MEMORANDO No 405 - DINAPA – EEA-2007

ASUNTO: ANÁLISIS BIOLÓGICO Y AMBIENTAL DE LA PROPUESTA DE LA FUNDACIÓN SAVE AMERICA'S FOREST CON RESPECTO A LA CONSTRUCCIÓN DE LA CARRETERA, CPF Y POZO APAIKA EN EL BLOQUE 31 (PETROBRAS).

FECHA: 20 de Junio del 2007

INFORME TECNICO

Figura 4. Ubicación espacial del CPF y del río Tiputini

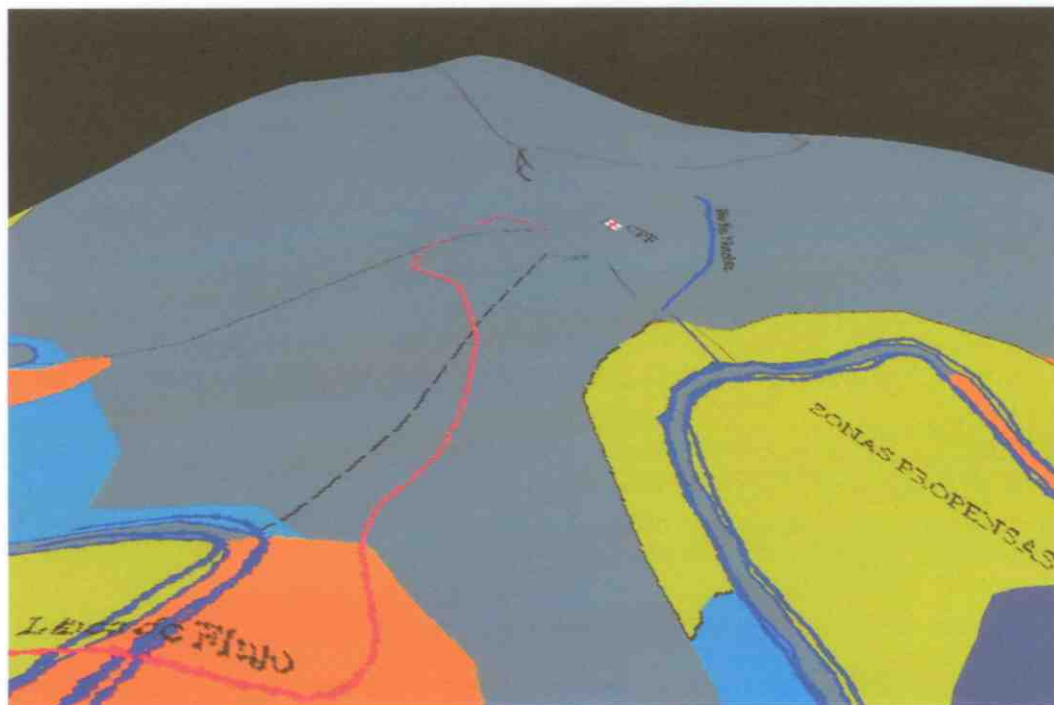
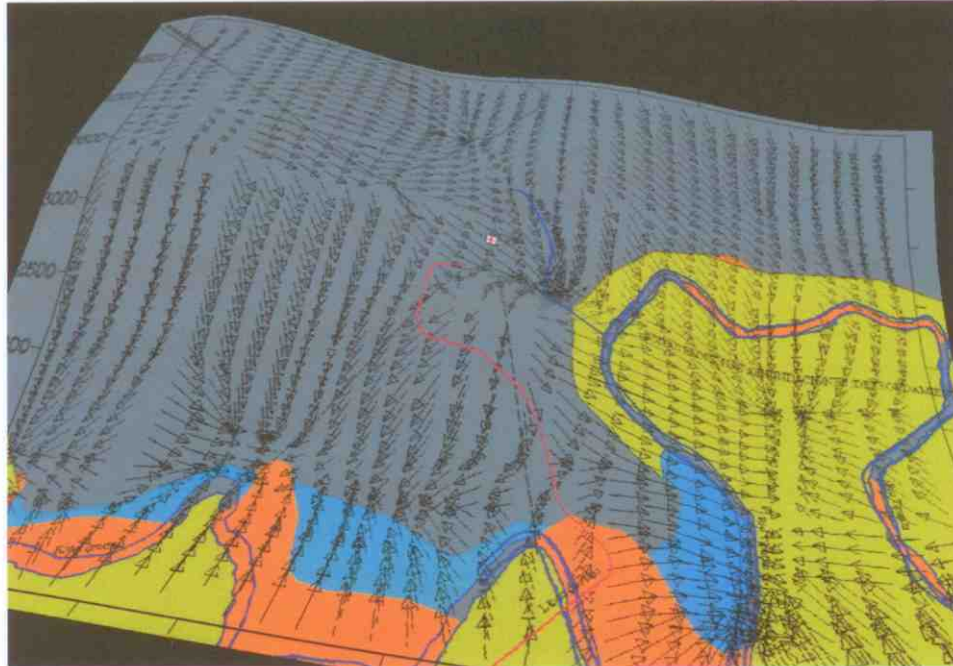
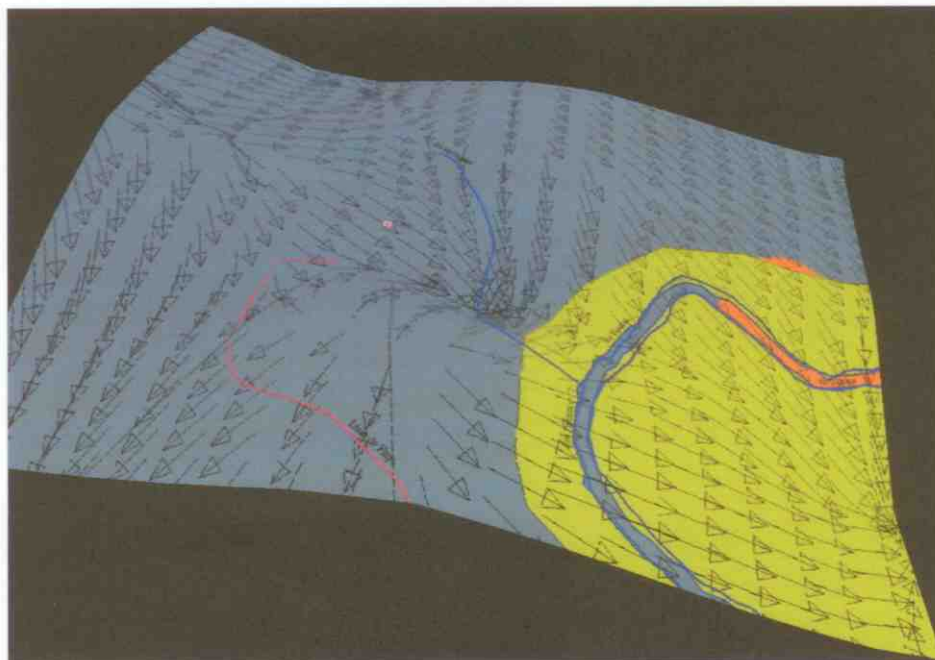
Adicionalmente, el análisis de técnicos de la DINAPA realizado en junio del 2007, apoyado en un estudio de geodinámica externa, que posibilitó el análisis de los procesos sedimentarios actuales y recientes de este ecosistema, determinó que el lugar donde se prevé construir el CPF se encuentra dentro de áreas altamente sensibles a movimientos en masa por fuertes precipitaciones y propensas a inundaciones por desbordamientos de los ríos de la zona como el Yasuní, Tiputini, Pindoyacu y otros de tercer orden, como se puede ver en la figura 1 (Mapa de Petroproducción).

El modelo hídrico vectorial (flechas de color negro de la figura 5) desde el CPF hacia el río Tiputini que se puede ver en las figuras 4, 5 y 6, muestra el sentido del flujo de la escorrentía superficial y sus relaciones de erosión. En ellas se muestran que por encontrarse el CPF en una posición alta y en zona de movimientos en masa, sobre una ladera propensa a inundaciones y a erosionarse lateralmente por rectificación del cause del río Tiputini, cualquier obra civil que se proyecte en este sector va a producir erosión lateral en este tipo de laderas. Debido a que la zona es de humedales y por contener corrientes subterráneas de flujo, este sistema de erosión se repite en toda la zona de estudio.

- Realizar un nuevo estudio de alternativas de ubicación del CPF incluyendo el análisis de la alternativa de no construir el CPF debido al daño inconmensurable e irreversible que dicha construcción producirá tanto dentro del PNY, como en la zona de amortiguamiento del mismo y el área comprendida entre el río Napo y el Tiputini, la cual presenta un grado de sensibilidad biológica igual de elevada debido a su alta tasa de biodiversidad.

- Dentro del nuevo estudio se deberá presentar un informe técnico que analice minuciosamente la posibilidad de usar la Central de Facilidades Edén Yuturi. Se recomienda incluir en el estudio un análisis de la posibilidad del uso de hidrociclones, para realizar la separación del crudo in situ. En el caso que no sea factible usar la Central de Facilidades Edén Yuturi, reiteramos, se deberá realizar un análisis de los posibles sitios de construcción del CPF, con el objetivo de que se encuentre una zona menos sensible a la actualmente planteada.

Figura 7: La figura muestra un esquema de la diferencia de construcción entre los pozos convencionales y los direccionales.

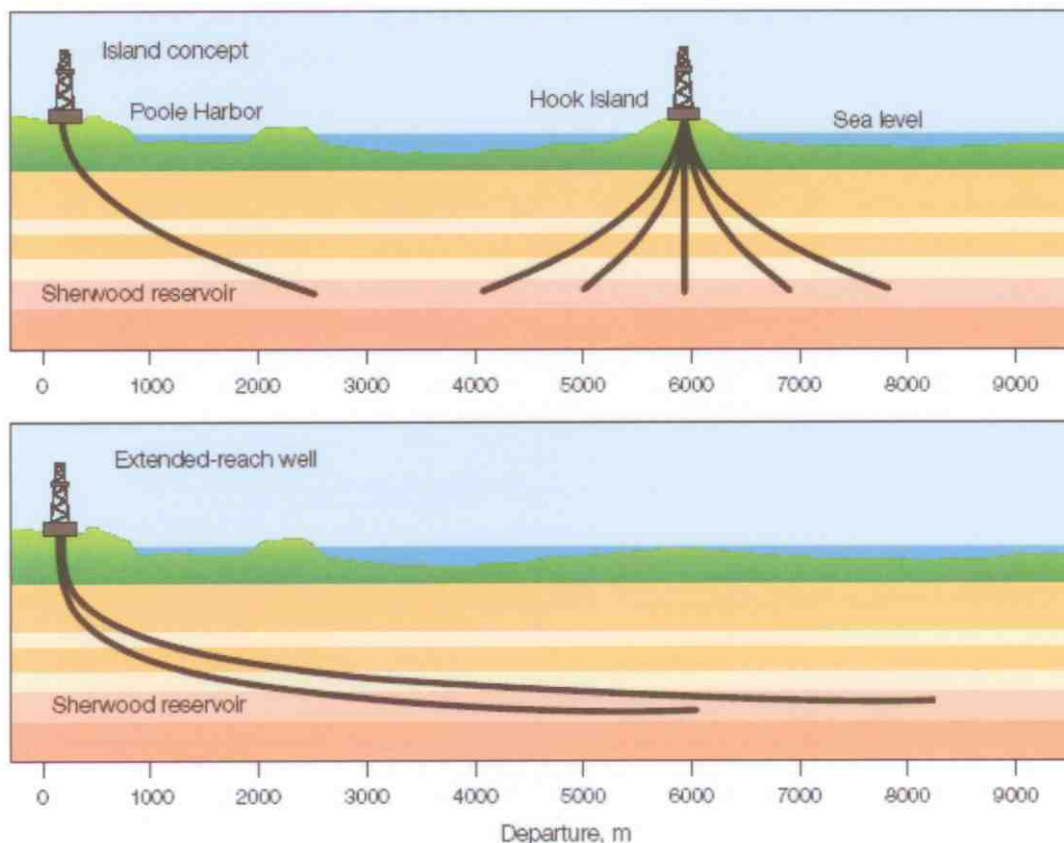
La metodología de perforación direccional extendida (ERD de las siglas en inglés), permite juntar los pozos en un solo sitio y minimizar el número de plataformas de perforación que se deban construir.

- Realizar un análisis técnico acerca de la factibilidad del uso de la tecnología de ERD, con el objetivo de minimizar el área de afectación del proyecto sobre el componente biótico del PNY.

Figura 8

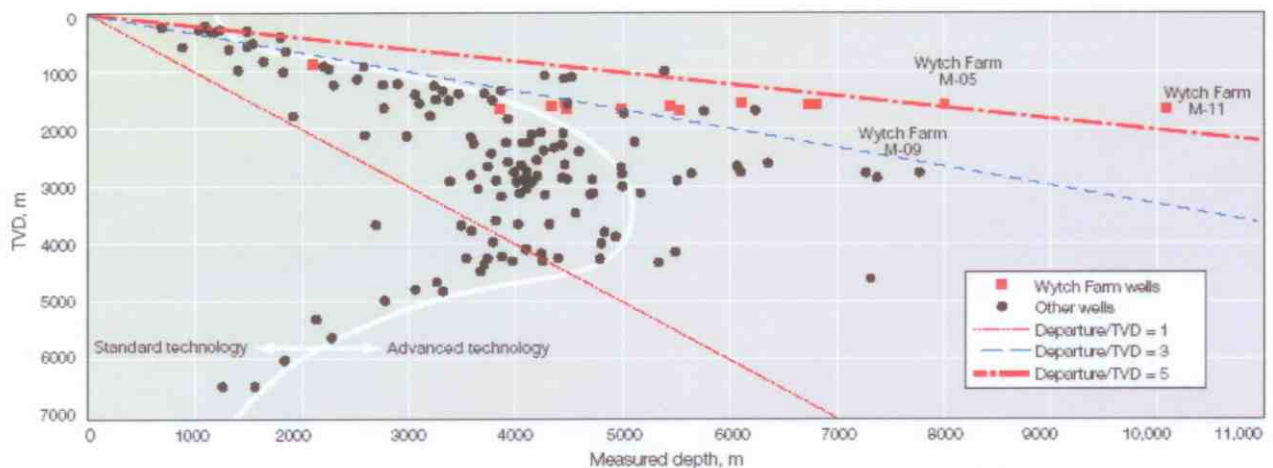
La figura 8 muestra una comparación entre el alcance de los pozos convencionales y los direccionales para el año 1997, se puede constatar que para ese entonces la industria petrolera

realizo perforaciones de hasta 11km. La distancia entre los posibles sitios de construcción de las plataformas Nenke y Apaika es de únicamente 5km.
